東通原子力発電所1号炉審査資料	
資料番号	A1-CA-0112(改2)
提出年月日	2023年7月20日

東通原子力発電所 津波評価について  
(第1068回審査会合コメントに対するコメント回答及び評価方針)

2023年7月20日  
東北電力株式会社

## ■敷地前面の設定範囲の考え方

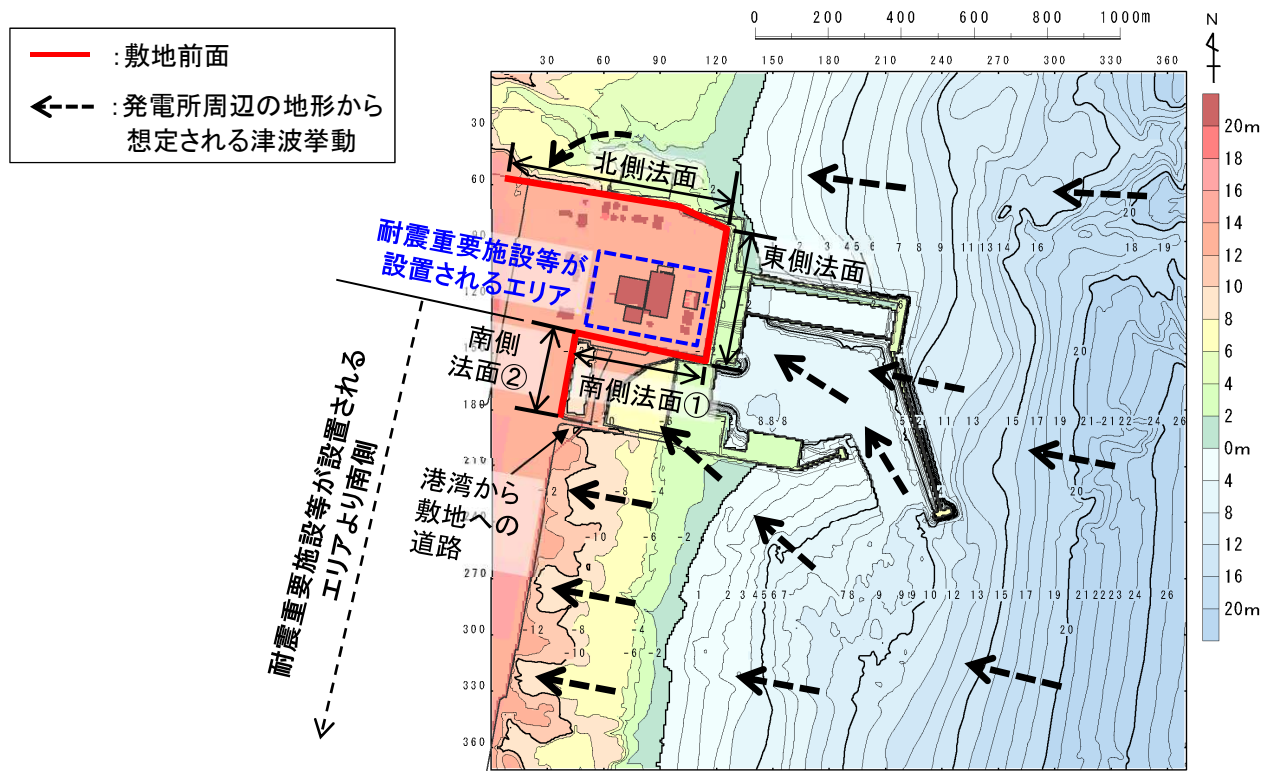
No.	コメント内容
S222	水位上昇側の津波水位評価位置のうち敷地前面の設定の考え方について説明すること。また、取水口前面、補機冷却海水系取水口前面及び放水路護岸前面を評価位置に設定する目的について、図等を用いて説明すること。

- 発電所周辺の地形から想定される津波挙動を考慮し、敷地(T.P.+13.0m)のうち耐震重要施設等が設置されるエリア(以下、「エリア」という。)を取り囲むように津波水位の評価位置を設定した(敷地前面を北側法面、東側法面、南側法面①、南側法面②で構成した)。

- 北側法面: 東から来襲した津波が谷状地形に沿って遡上し、エリアへの遡上波の回り込みが想定されることから評価位置とし、北側法面の西側の端部はT.P.+16.0mの地山に擦りつく位置に設定した。
- 東側法面: 東から来襲した津波が直接来襲することが想定されることから、評価位置に設定した。
- 南側法面①: 東から来襲した津波が海底地形の影響により北西方向に回折し、エリアへの遡上波の回り込みが想定されることから評価位置に設定した。
- 南側法面②: エリアより南側は、東から来襲した津波が海底地形の影響によりそのまま西方向へ遡上することが想定されるため、エリアへの遡上波の回り込みはなく、津波水位の評価位置として設定する必要はない。ただし、「南側法面①」の西側の端部がエリアに近接することから、一定の離隔を確保する観点で「南側法面②」を評価位置に設定し、その端部は港湾から敷地への道路の交差部までとした。以上から、南側法面②よりさらに南側は評価位置に設定しない。

### 1.2 評価方針

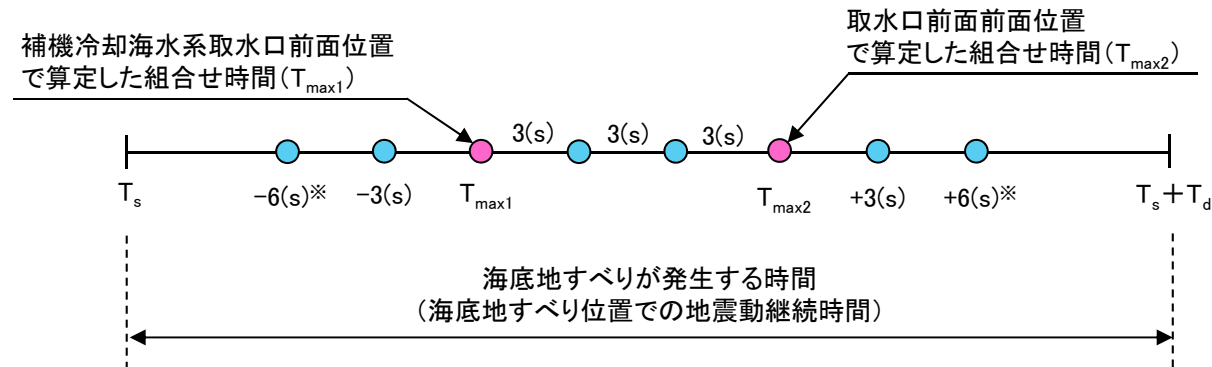
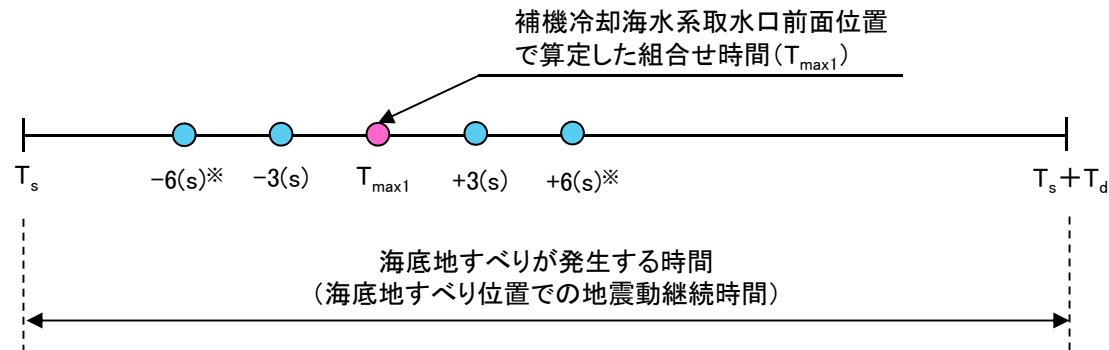
No.	コメント内容
S221	地震に起因する津波と地震以外に起因する津波の評価のうち水位下降側評価の組合せ時間算定位置について、安全機能を有しない取水口前面位置を設定することの必要性について再整理すること。

- ・ パラメータスタディ範囲を広めに設定することを目的に、補機冷却海水系取水口前面位置に加え、水位上昇側の評価位置である取水口前面位置でも組合せ時間を算定する方針としていたが、同設備は安全機能を有しない設備であることから、組合せ時間算定位置として設定しない方針に変更する。
- ・ 以上から、パラメータスタディ範囲は、補機冷却海水系取水口前面位置で算定した組合せ時間を基本に設定し、最大水位下降量及び補機冷却海水系取水口敷高を下回る継続時間を評価する。

#### 2. 5. 3 連動型地震と組合せ津波の津波伝播特性の比較

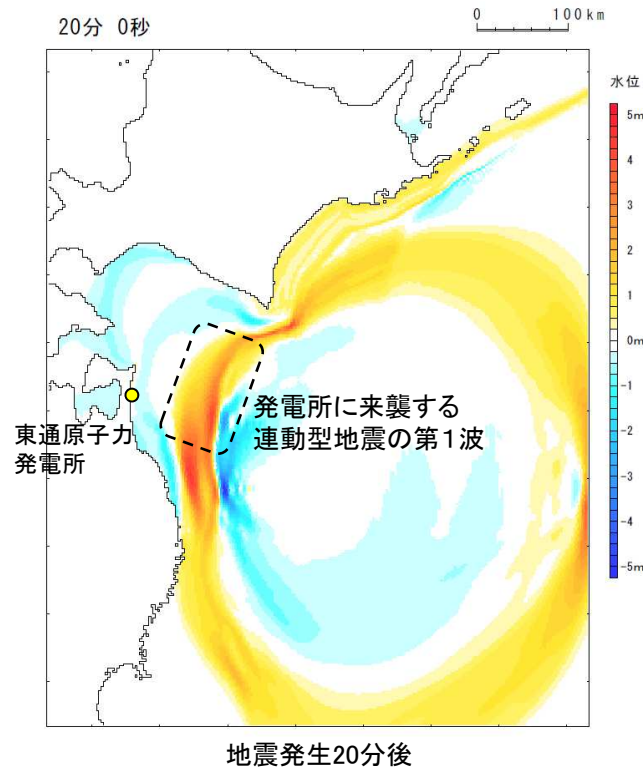
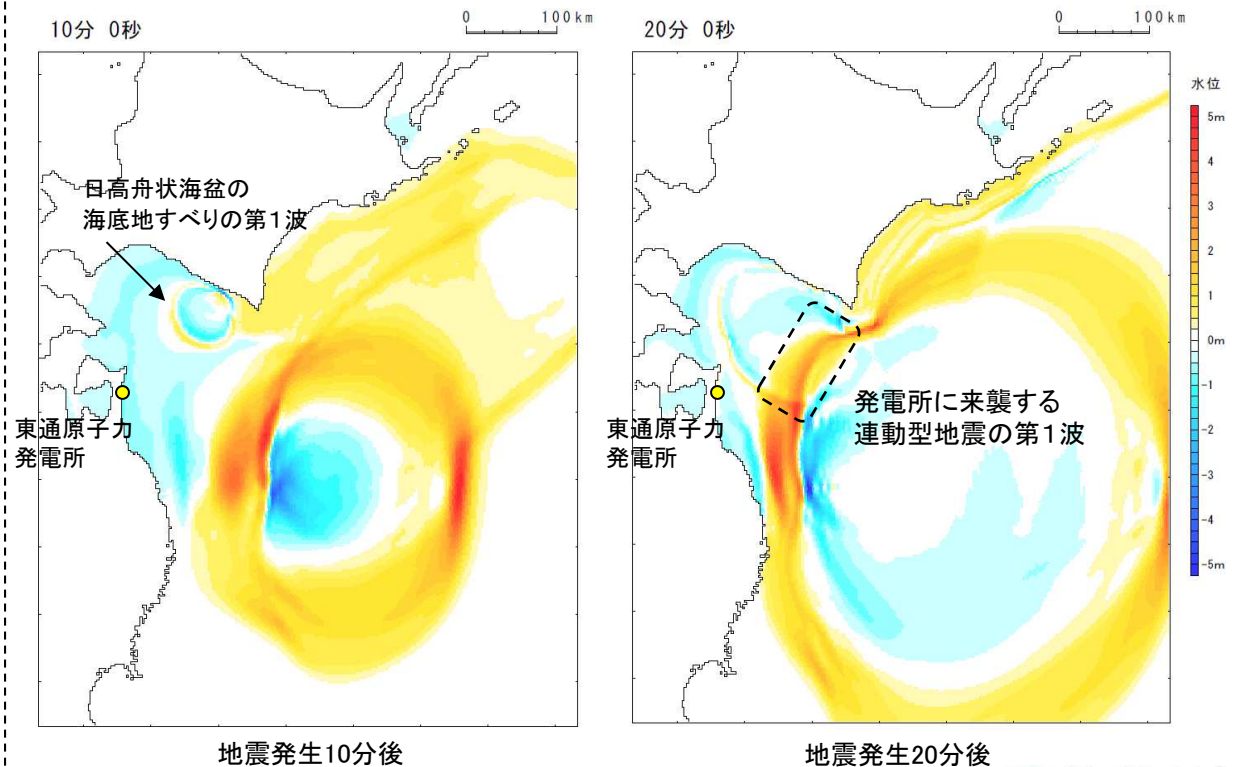
No.	コメント内容
S223	連動型地震と日高舟状海盆の海底地すべりの組合せ評価のうち水位上昇側の評価について、海底地すべり位置での地震動継続時間の時間範囲で、線形足し合わせにより組合せ時間を算定し、同波動場で解析する方法を用いると地震単独の水位よりも水位が低下する理由を説明すること。その際、他の組合せ評価方法の必要性も含めて検討すること。

- ・ 連動型地震, 連動型地震と日高舟状海盆の海底地すべりの組合せ津波の津波伝播特性の比較を以下に示す。
- ・ 日高舟状海盆の海底地すべりの津波特性について, 地すべり規模の保守性を考慮した影響から, 第1波の水位変動量は大きく, 周期・波長も長い。
- ・ 組合せ津波が地震単独津波の水位を下回る要因は, 上記の津波特性を有する海底地すべり津波の第1波の押し波が沖合を通過し, その後の引き波により, 初期水面(T.P.±0.0m)から水面が低下した状態に, 連動型地震の津波の第1波が来襲するためと考えられる。
- ・ 地震発生1分後～30分後までの津波伝播特性(スナップショット)の比較を次頁以降に示す。

#### ■日高舟状海盆の海底地すべり:地すべり①単独及び地すべり②単独の津波特性(1/2)

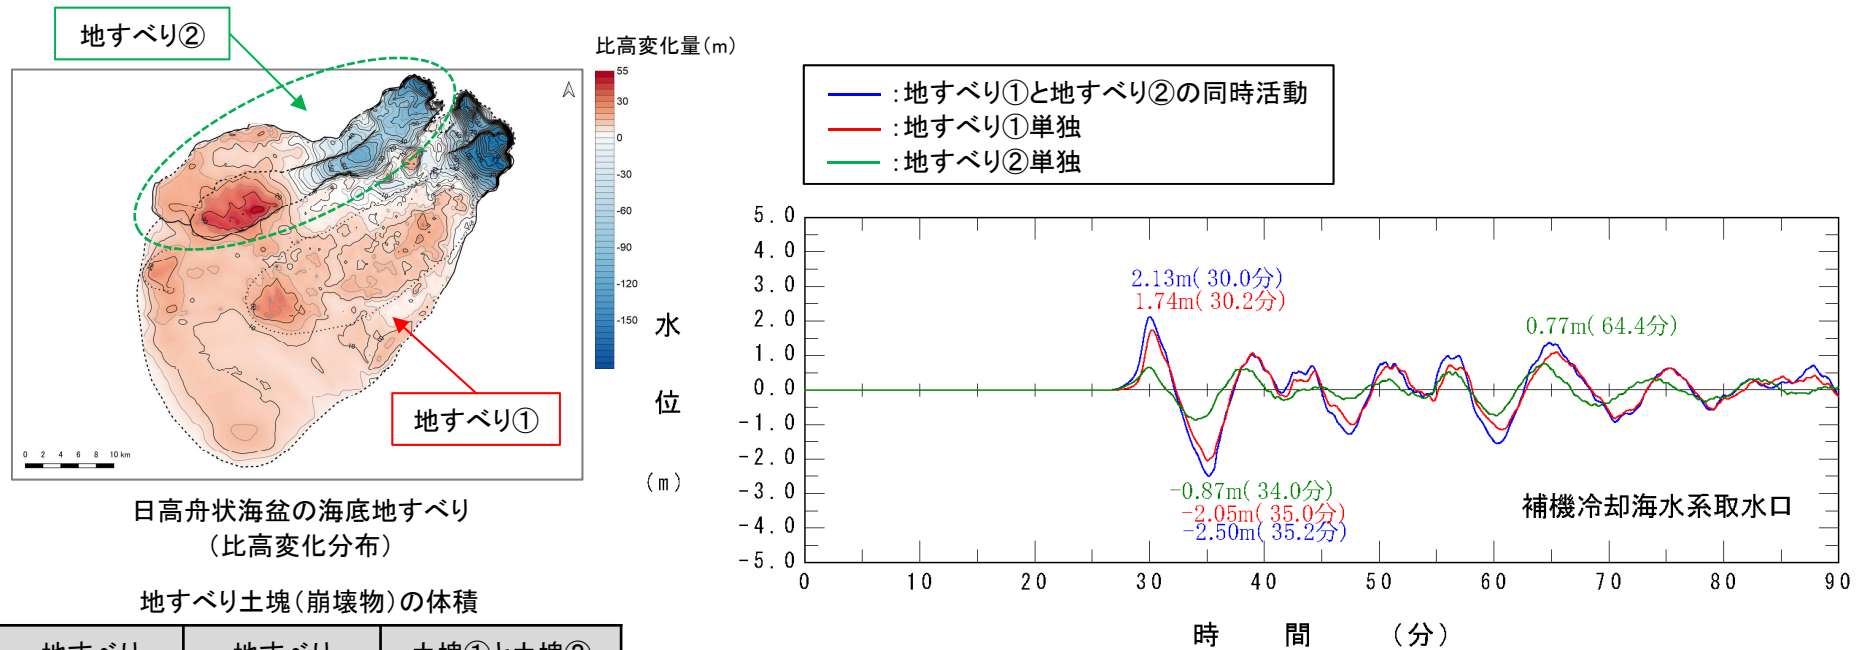
No.	コメント内容
S223	連動型地震と日高舟状海盆の海底地すべりの組合せ評価のうち水位上昇側の評価について、 <u>海底地すべり位置での地震動継続時間の時間範囲で、線形足し合わせにより組合せ時間を算定し、同波動場で解析する方法を用いると地震単独の水位よりも水位が低下する理由を説明すること。</u> 【検討1】 その際、 <u>他の組合せ評価方法の必要性も含めて検討すること。</u> 【検討3】

- ・「地すべり①と地すべり②の同時活動」、「地すべり①単独」及び「地すべり②単独」の補機冷却海水系取水口前面における水位時刻歴波形の比較※を以下に示す。
- ・海底地すべりの水位変動量, 周期は想定する地すべり規模に起因し, 規模が小さくなると, 第1波の水位変動量は小さく, 周期も短くなる。  
※:津波解析は, 地すべり①と地すべり②を分割して評価できる二層流モデルを用いて実施。

- ✓ 地すべり①単独 : 「地すべり①と地すべり②の同時活動」に対して周期はほぼ同様であるが, 最低水位は0.5m程度小さい。
- ✓ 地すべり②単独 : 「地すべり①と地すべり②の同時活動」に対して周期は2分程度短いとともに, 最低水位も1.6m程度小さい。
